Referat fra drøftingsmøte for plan 4085 – masseuttak Søre Våge

Drøftingsmøtet ble gjennomført som Teams-møte 23.10.2020

Tema for møtet var innsigelse fra Fylkesmannen til offentlig ettersyn av plan 4085 for masseuttak Søre Våge. Fylkesmannen har innsigelse fordi reguleringsplanen er i strid med kommuneplanen.

Figur 42 Utklipp av terrengprofiler for tilbakeføringsplan 4310/B01, Norconsult

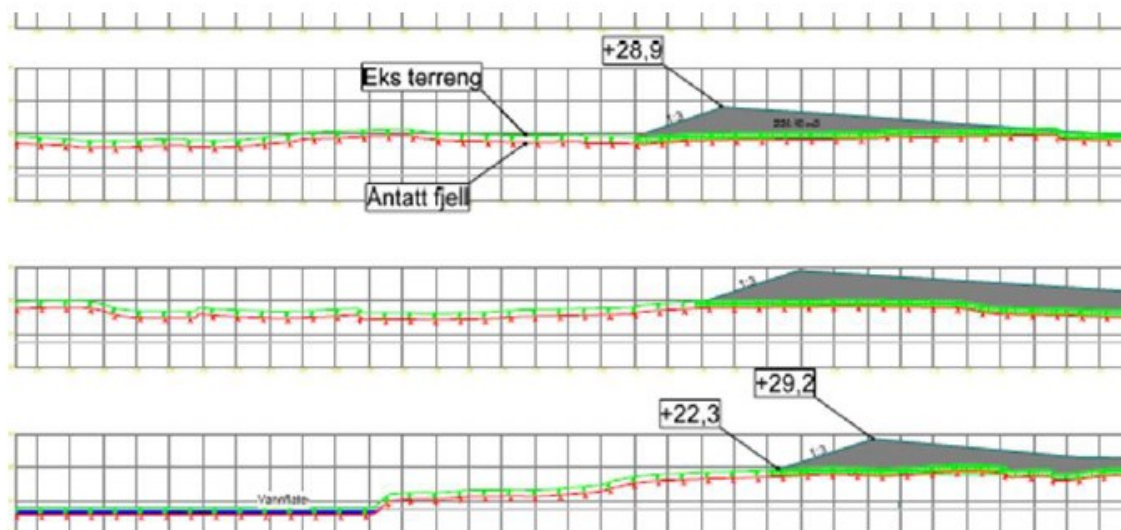
NO sender acadfil som viser fyllingen. **NO** sender ortofoto som viser situasjonen (tilbakeføring både for planområde og tilgrensende område i vest. **KK** ved tilsyn sjekker om tiltaket i vest (annen tiltakshaver) er avsluttet. **KK** utarbeider revidert plankart med redusert yttergrense og beplantingszone. – 50m matjord tas inn i bestemmelsene (**KK**). **Og INFO:** skråningen er vist med 1:3 den kan med fordel gjøres slakere:
